Oggetto: Progetto Definitivo della Linea AV/AC Torino-Venezia, Tratta Milano-Verona, Lotto Funzionale Brescia-Verona – Osservazioni e parere in merito ai procedimenti di Verifica di Ottemperanza, nell'ambito della convocazione della Conferenza dei Servizi, e di Valutazione di Impatto Ambientale - Trasmissione Deliberazione Giunta Comunale n. 117 del 27.10.2014.

Oggetto: PROGETTO DEFINITIVO DELLA LINEA AV/AC TORINO-VENEZIA, TRATTA MILANO-VERONA, LOTTO FUNZIONALE BRESCIA-VERONA - OSSERVAZIONI E PARERE IN MERITO AI PROCEDIMENTI DI VERIFICA DI OTTEMPERANZA, NELL'AMBITO DELLA CONVOCAZIONE DELLA CONFERENZA DEI SERVIZI, E DI VALUTAZIONE DI IMPATTO AMBIENTALE

Oggetto: Procedura di Valutazione di Impatto Ambientale - Legge Obiettivo 443/2001 sul Progetto definitivo della Linea ferroviaria AV/AC Torino-Venezia tratta AV/AC Milano-Verona - Lotto funzionale Brescia-Verona

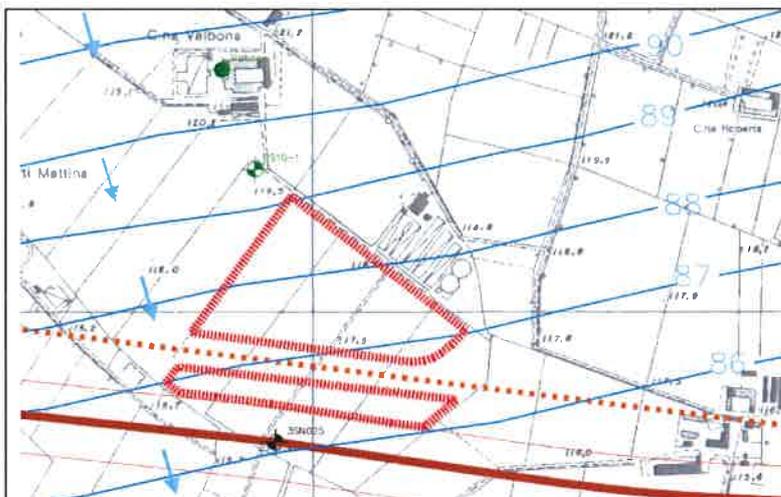
- **richiesta di adeguamento / prescrizione / chiarimenti:**

- a) considerare un periodo più ampio e acquisire dati piezometrici più aggiornati, almeno relativi agli ultimi 5 anni, per verificare la conformità del franco del fondo cava rispetto al massimo livello noto della falda, come previsto dalle norme del piano cave vigenti per le cave a secco.

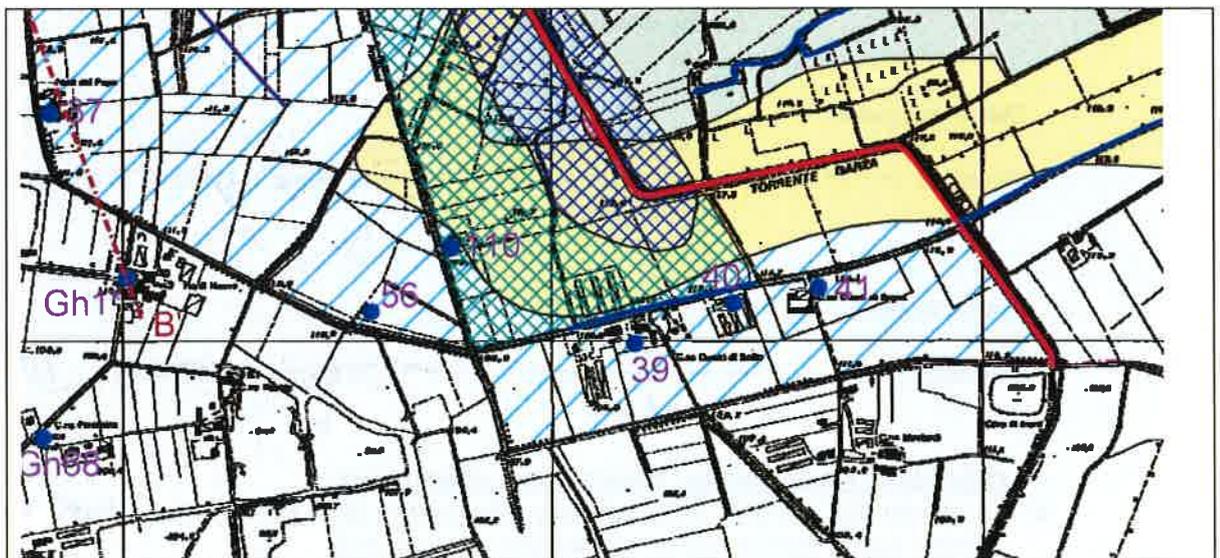
- **richiesta di adeguamento / prescrizione / chiarimenti:**

- a) chiarire, dal punto di vista prescrittivo/normativo la necessità di valutare l'esposizione del campo elettromagnetico generato dalla linea di trazione in fase di Progetto Definitivo prevedendo, in ogni caso, per l'eventuale superamento dei limiti di esposizione, idonei interventi di mitigazione.

Stralcio della sezione del viadotto sul torrente Garza profilo longitudinale (colorato)

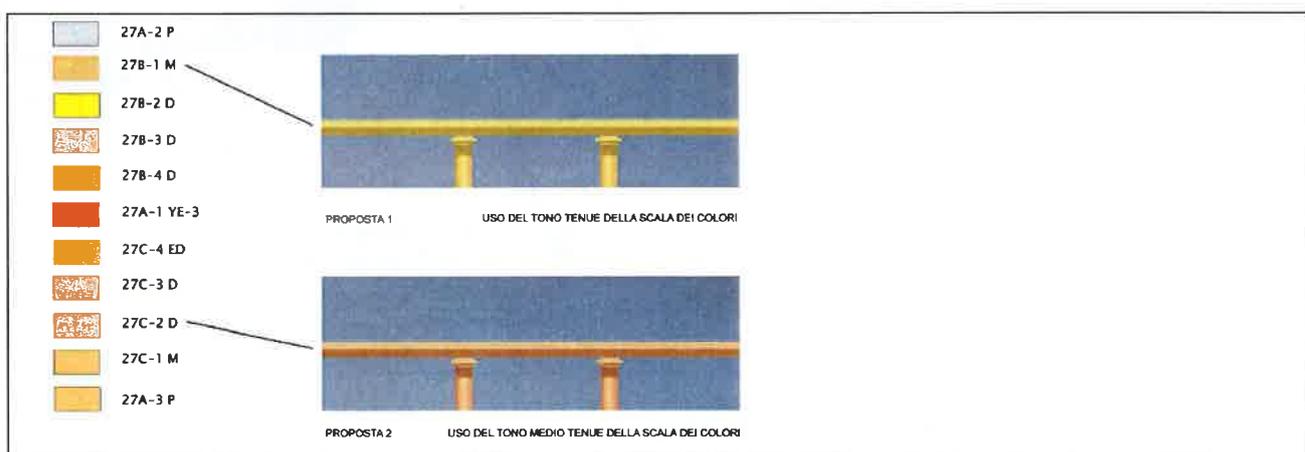
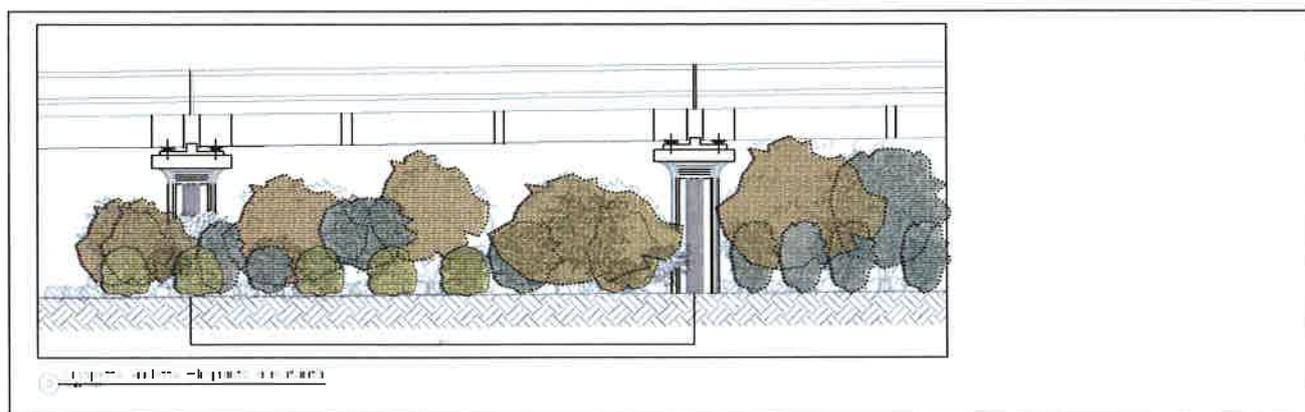
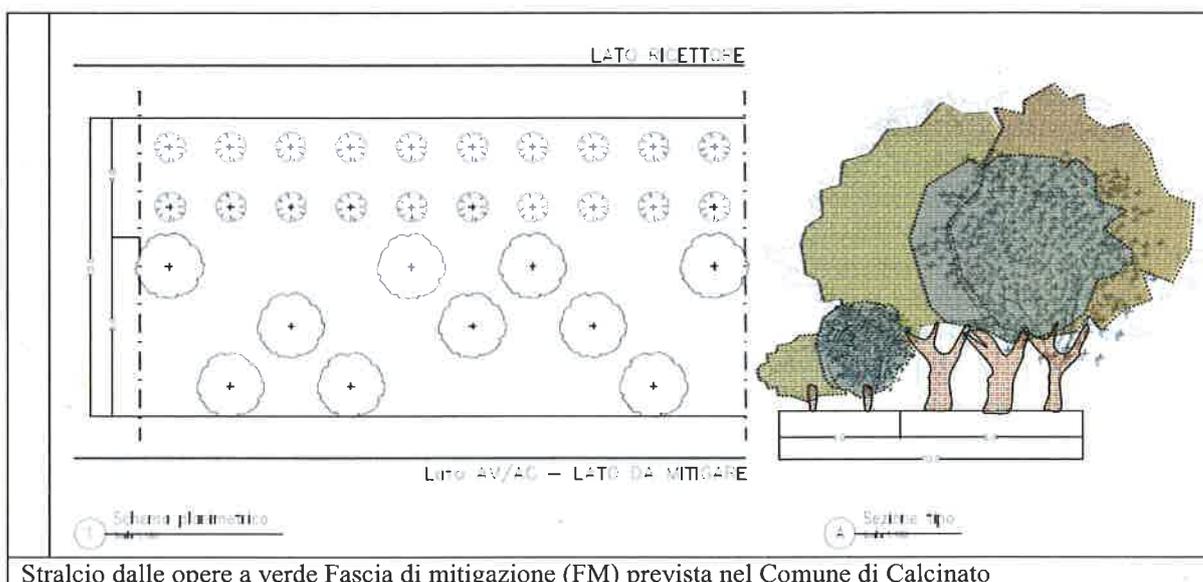
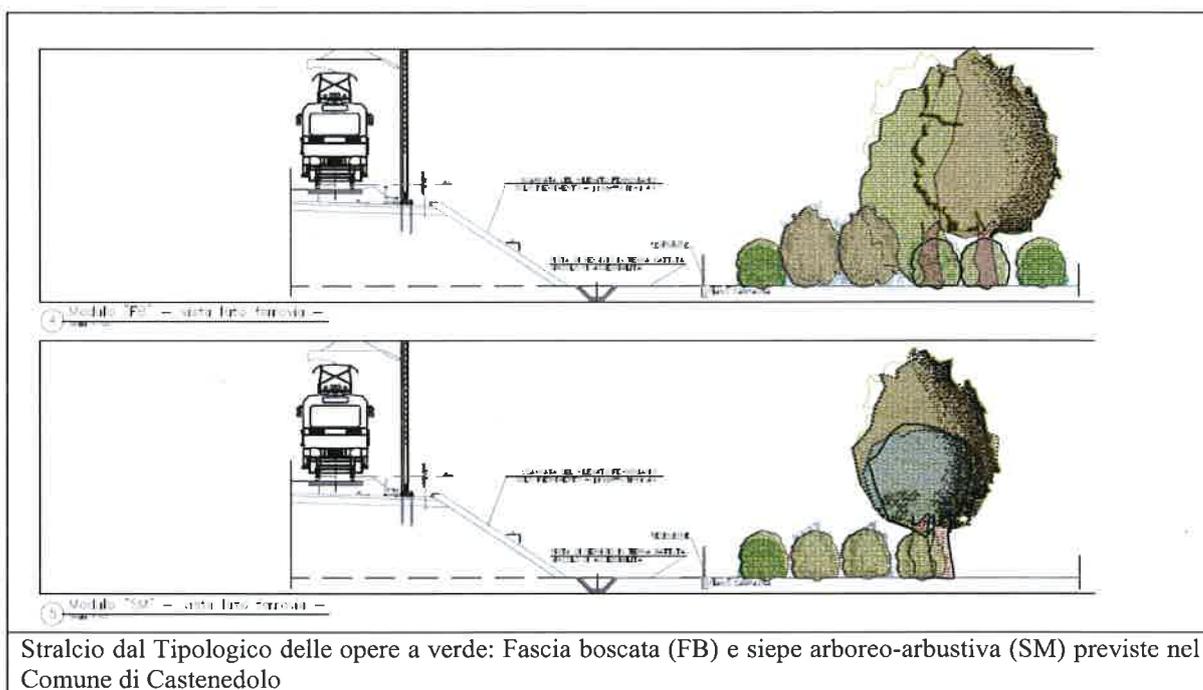
- come risulta dalla tavola delle opere a verde non sono previsti interventi presso il viadotto del torrente Garza tali da garantire un sufficiente mascheramento e inserimento ambientale. Sul lato sud è prevista una macchia boscata (in direzione Milano) e un arbusteto, mentre sul lato nord, maggiormente esposto alla vista dalla collina di Castenedolo è previsto un arbusteto (direzione Milano) e prato. Nei tipologici delle opere a verde è riportato "opere di mitigazione a verde tipo viadotto MA" che tuttavia, come sopra indicato, non è previsto nella planimetria nel tratto relativo al torrente Garza;

- in merito alle rilevanze paesaggistiche-naturalistiche presso il viadotto in progetto, oltre ai due laghetti, si segnala la presenza della collina di Castenedolo, tutelata come bellezza d'insieme, l'area di mitigazione del torrente Garza presso la SP19 e l'ex-cava Italcementi oggetto di un esteso intervento di rimboschimento. Tutte le suddette aree sono, almeno in parte, oggetto di fruizione pubblica.

• **richiesta di adeguamento / prescrizione / chiarimenti:**

- a) specificare nelle opere a verde le modalità di inserimento paesaggistico del viadotto sul torrente Garza in congruenza con le previsioni di mitigazione riportate nelle linee guida del Progetto Definitivo che prevedono l'inserimento di fasce e macchie boscate con funzione di schermo visivo;
- b) presentare una fotosimulazione realistica dell'inserimento paesaggistico-ambientale del viadotto.

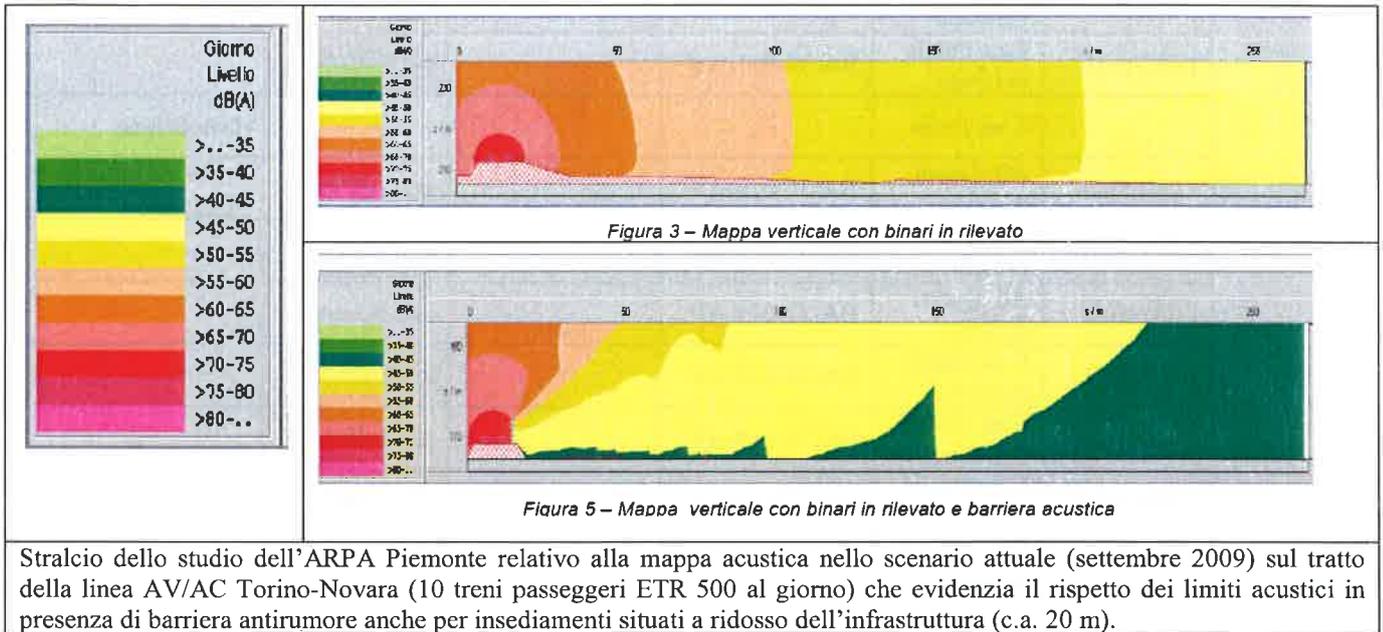
- **richiesta di adeguamento / prescrizione / chiarimenti:**
 - a) verificare la congruità dell'individuazione dei ricettori che non considera gli ambienti esclusivamente produttivi ed in particolare le strutture zootecniche delle aziende agricole (stalle e capannoni destinati all'allevamento) presenti nella fascia di 250 m dalla linea ferroviaria. Si rileva che nella stima degli impatti connessi dalle vibrazioni sono stati considerati anche gli edifici utilizzati a scopo lavorativo;

- b) prevedere tra i ricettori abitativi anche l'insediamento di via Olivari n. 17 (Az. Agricola Ancellotti) posto nella fascia di 250 m dalla linea ferroviaria e non considerato nella valutazione degli impatti e conseguente predisposizione di misure di mitigazioni.

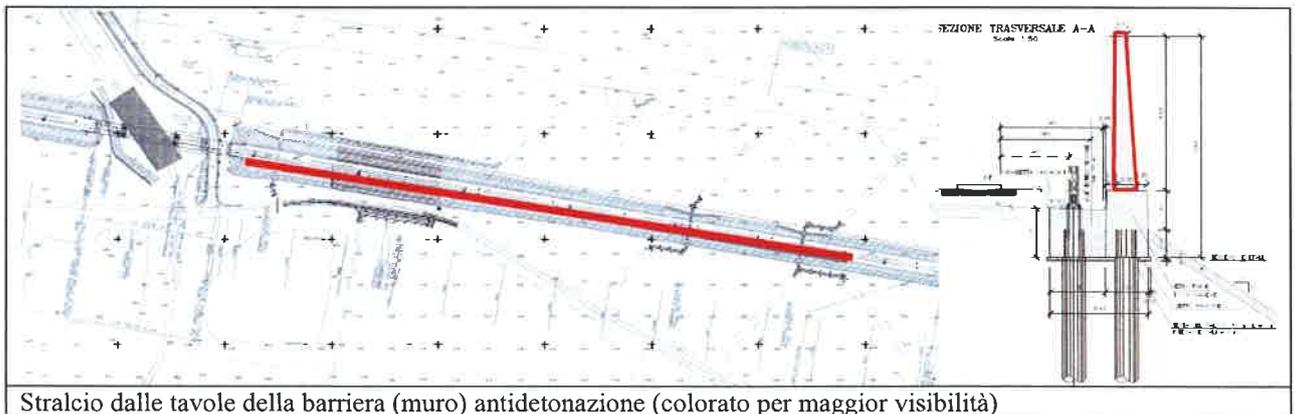
- **richiesta di adeguamento / prescrizione / chiarimenti:**

- a) motivare la mancata verifica del rispetto dei limiti di immissione previsti dalla zonizzazione acustica comunale al di fuori della fascia di pertinenza dei 250 m e provvedere ad integrare lo studio con la suddetta verifica;

- b) giustificare, sotto il profilo normativo, l'ammissibilità degli esuberi dei limiti normativi anche nello scenario post-mitigazione;
- c) prevedere o estendere la barriera antirumore presso i seguenti ricettori: C.na Dusi (è prevista solo la sostituzione degli infissi, a fronte del maggior valore di esuberi stimato) Az. Agricola Ancellotti (non è prevista alcuna mitigazione in quanto il ricettore non risulta censito) e area verde di mitigazione della SP19 presso il torrente Garza con percorso interno riservato a pedoni e biciclette (l'assenza di mitigazione dall'impatto acustico, mediante barriere e dall'impatto visivo, mediante opere a verde, vanificherebbe la sua funzione originaria).

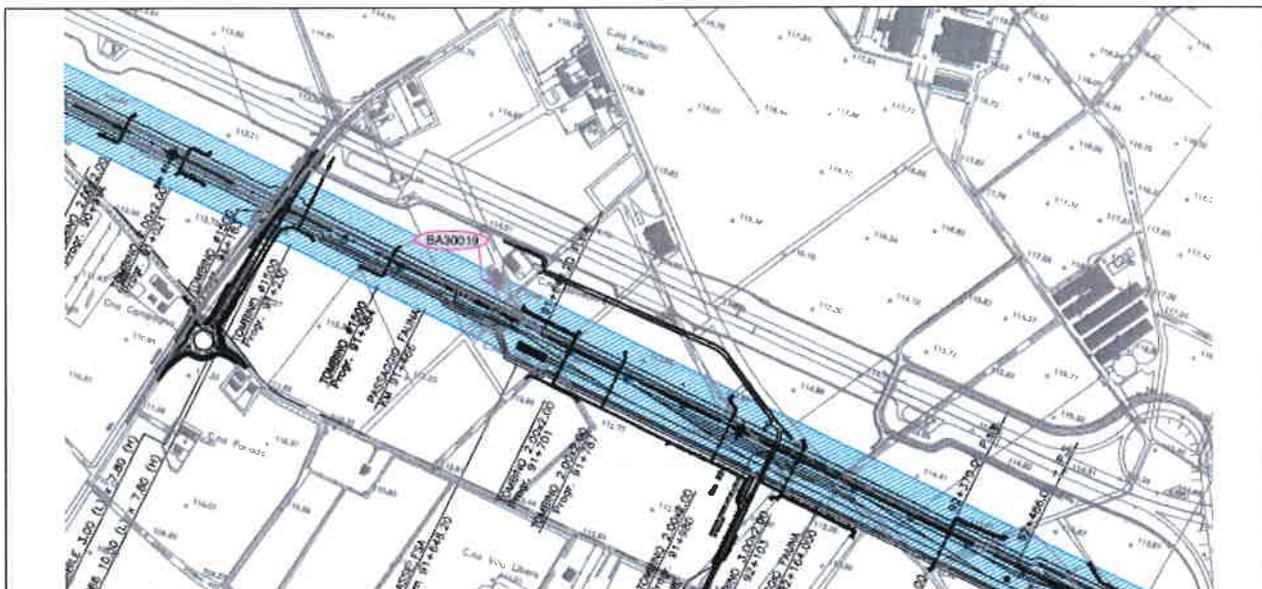
Nelle tavole IN0500DE2PZSC00000010 (planimetria) e IN0500DE2AZSC00000010 (sezioni) è rappresentata una barriera (muro) antidetonazione in uscita dal viadotto sul torrente Garza, direzione Verona, lato sud, per la quale non sono stati trovati riferimenti nelle relazioni descrittive. La previsione del manufatto con una lunghezza di c.a. 600 m, altezza di c.a. 5/6 m, posto al di sopra del rilevato ferroviario con altezza dal p.c. da c.a. 7 m dalla spalla del viadotto, fino a c.a. 3-4 m, pone problemi per quanto riguarda l'impatto visivo e l'inserimento paesistico (si trova peraltro nel tratto in prossimità del rilievo collinare) che non risultano affrontati nel Progetto Definitivo.

- **richiesta di adeguamento / prescrizione / chiarimenti:**

- a) comprovare le prestazioni acustiche della barriera e degli infissi fornendo riscontri post-operam accertati su tratti di linea già realizzati in contesti analoghi a quelli oggetto di studio;
- b) valutare la possibilità di mascheramento e inserimento paesaggistico delle barriere antirumore (vedere la parte sull'impatto paesistico);
- c) verificare l'assenza di rischio di collisione per l'avifauna e, se necessario, predisporre idonei interventi di prevenzione (es. applicazione di sagome anticollisione);
- d) specificare la tipologia e la funzione della barriera di protezione dalla detonazione in prossimità del viadotto sul torrente Garza, nonché gli interventi previsti per la mitigazione dell'impatto visivo-paesistico.
